Service: Patio

Etage: Toiture

Descriptif: Référence rapport de DECHANET

Façade Ouest

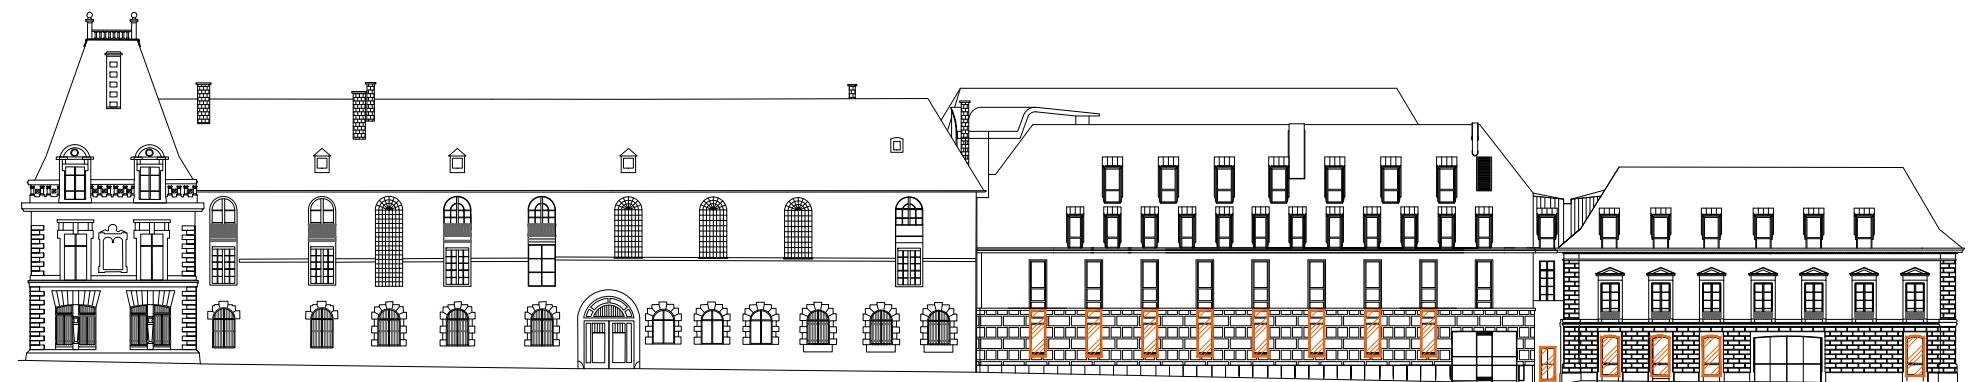
- Complément de barreaudage au rdc dans la rue du Palais de Justice (façade Est) et rue Jean Jacques Rousseau (façade Ouest), mise en oeuvre de lisses verticales et horizontales en harmonie avec les ouvrages existants (18+13 unités)

Façade Est

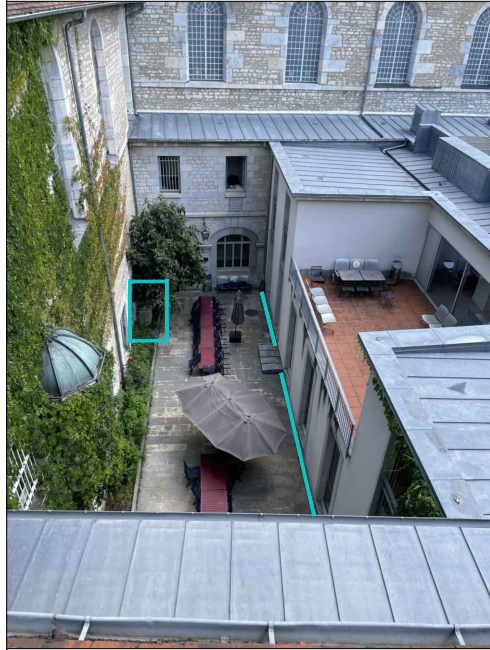
- Complément de barreaudage au rdc dans la rue du Palais de Justice (façade Est) et rue Jean Jacques Rousseau (façade Ouest), mise en oeuvre de lisses verticales et horizontales en harmonie avec les ouvrages existants (18+13 unités)

Service:

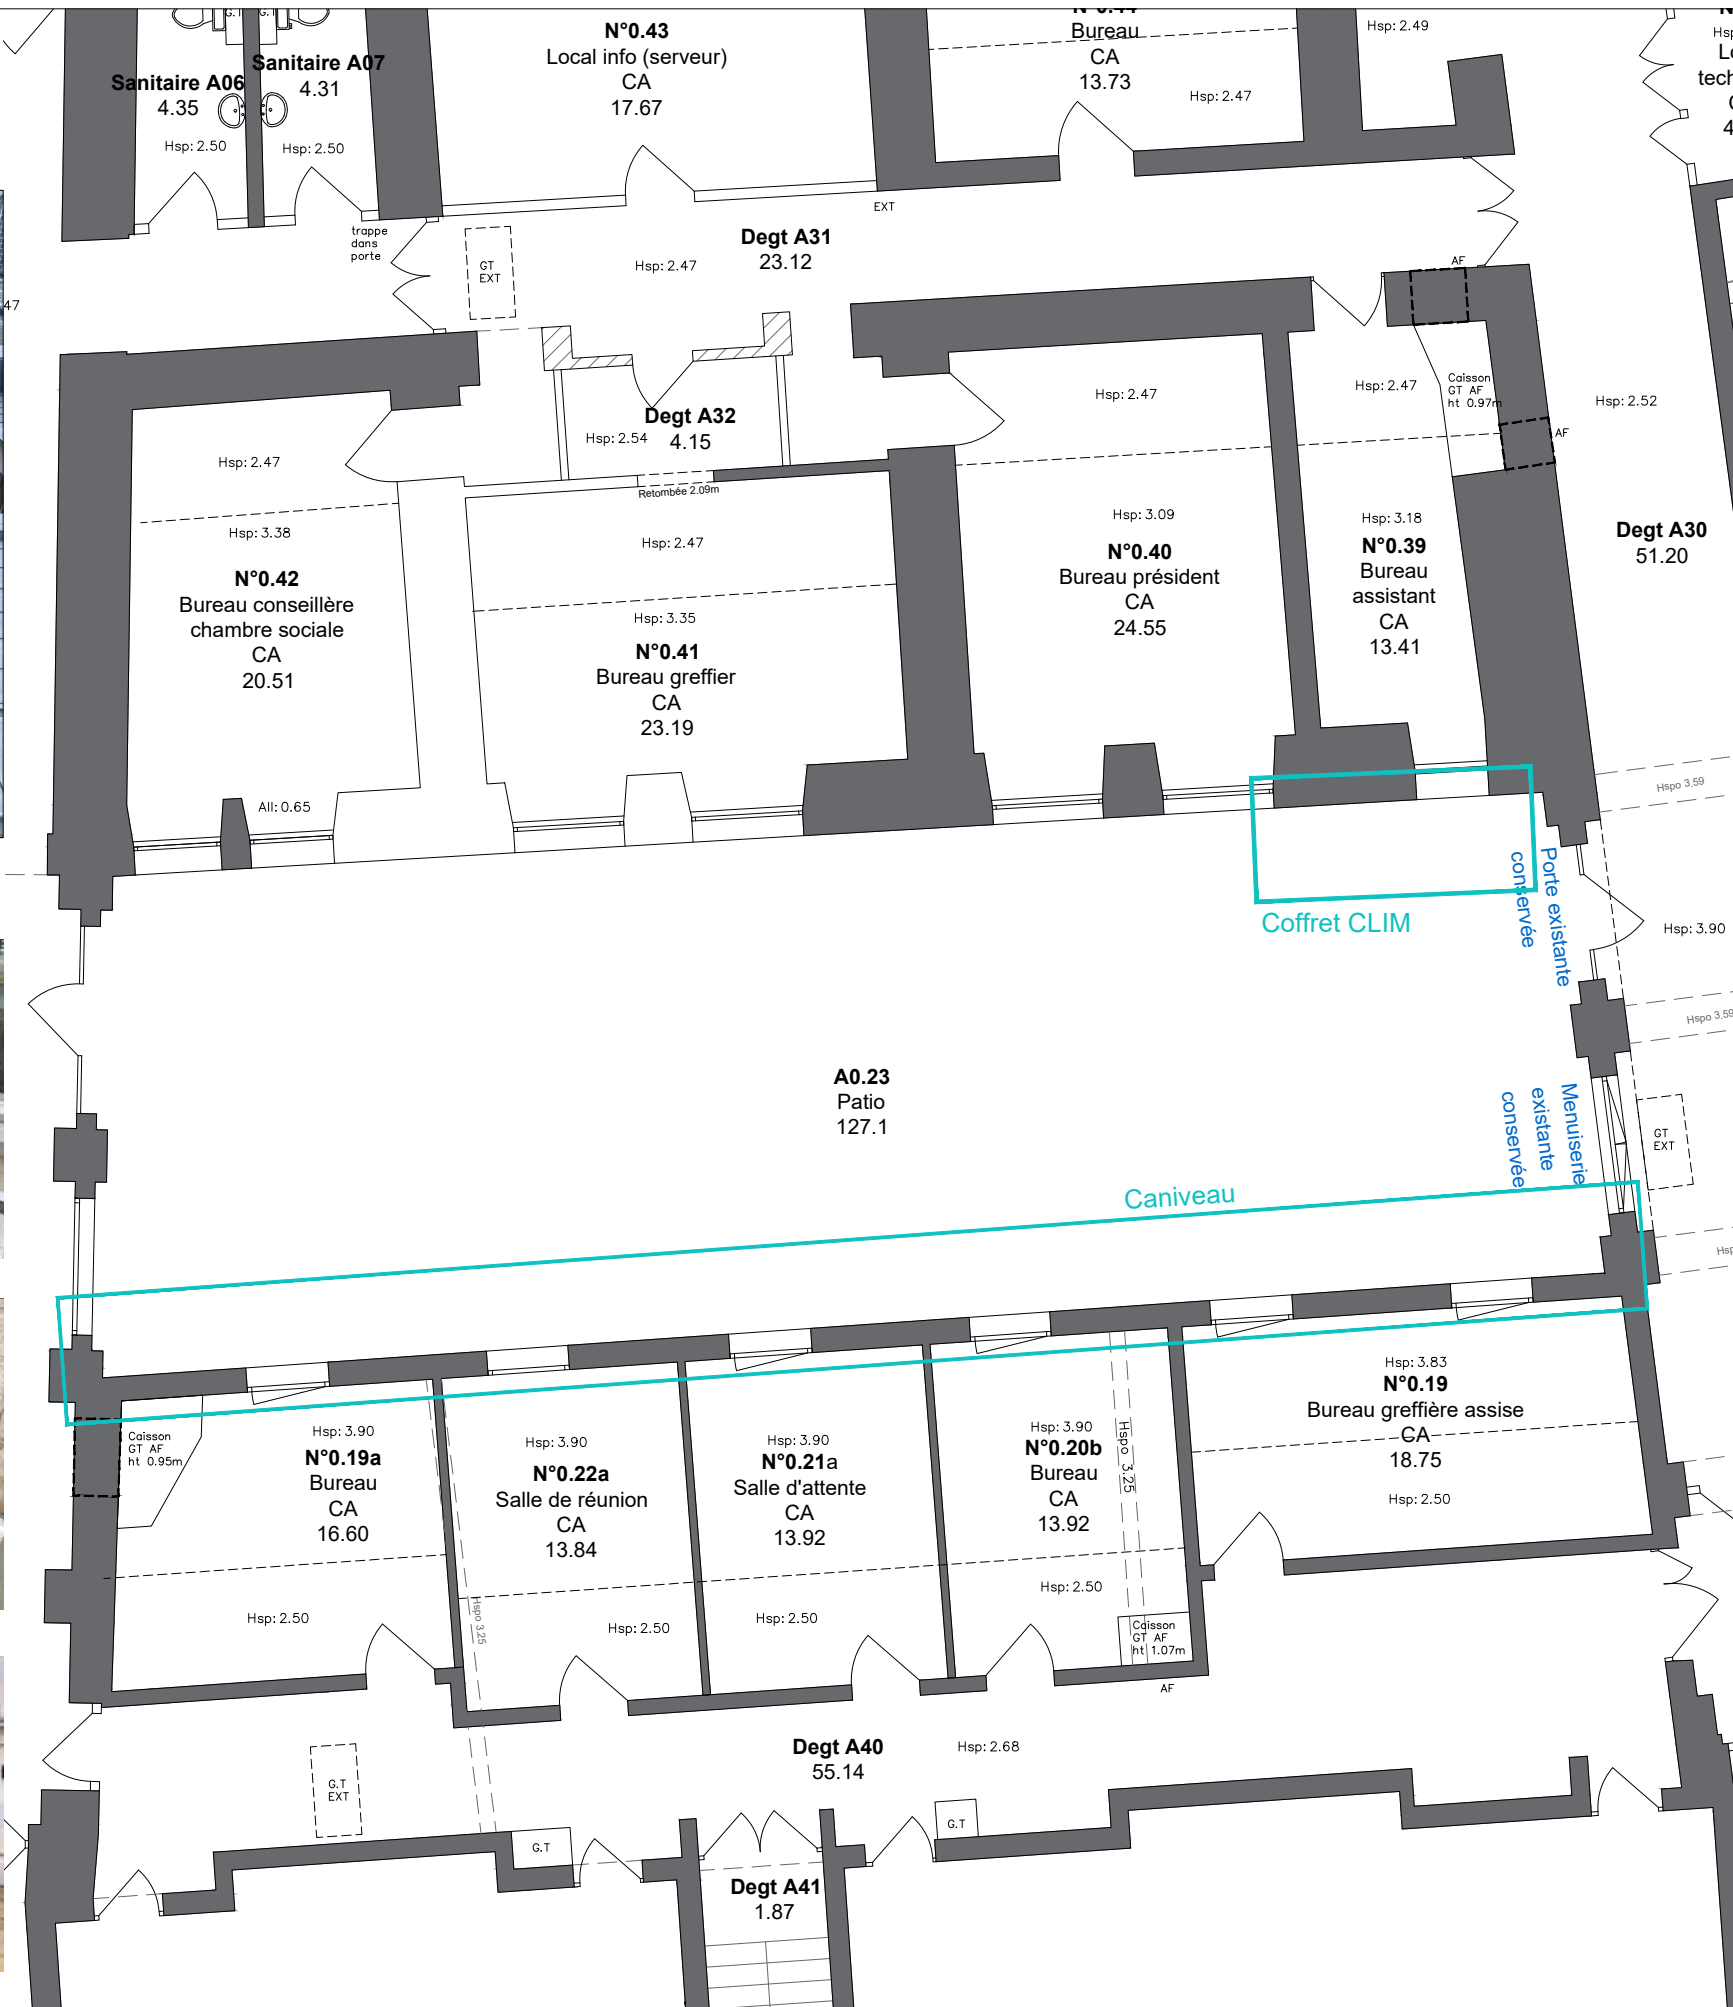
- Reprise des défauts d'étanchéité au droit du caniveau et sur la partie végétalisée
- Reprise du coffret CLIM (provenant des serveurs)
